RIN.271.2.2018

Dotyczy: przetargu nieograniczonego pn. „Budowa lokalnej infrastruktury turystycznej i rekreacyjnej w Rymanowie Zdroju na działce nr ewid. 419"

Zgodnie z art. 38 ust. 2 ustawy z dnia 29 stycznia 2004 r. Prawo zamówień publicznych przekazujemy pytania od Wykonawcy i udzielone odpowiedzi:

Utwardzenie z kostki betonowej 780,4 m^2 (konstrukcja jak dla przekroju typowego „ciąg pieszy/pieszo-jezdny", Projekt Wykonawczy, Zeszyt 6, Drogi i ukształtowanie terenu, Rys. 4.1.):

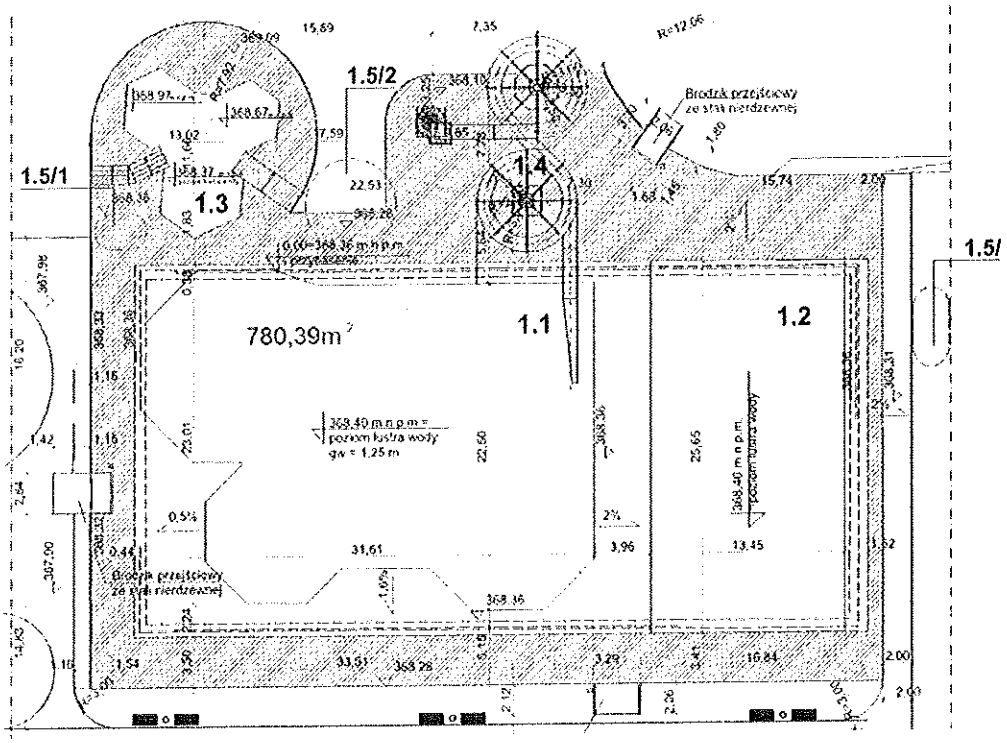
1. Prosimy o uzupełnienie przedmiaru o wykonanie nawierzchni z kostki brukowej zaprojektowanej na utwardzeniach przy basenie oraz miejscach do siedzenia i leżenia w ilości 1221,05+405,08=1626,13 m2 zgodnie z rys PW A PZT.01 oraz o udostępnienie przekrojów poprzecznych dla projektowanych nawierzchni.

Przyjąć do wyceny:
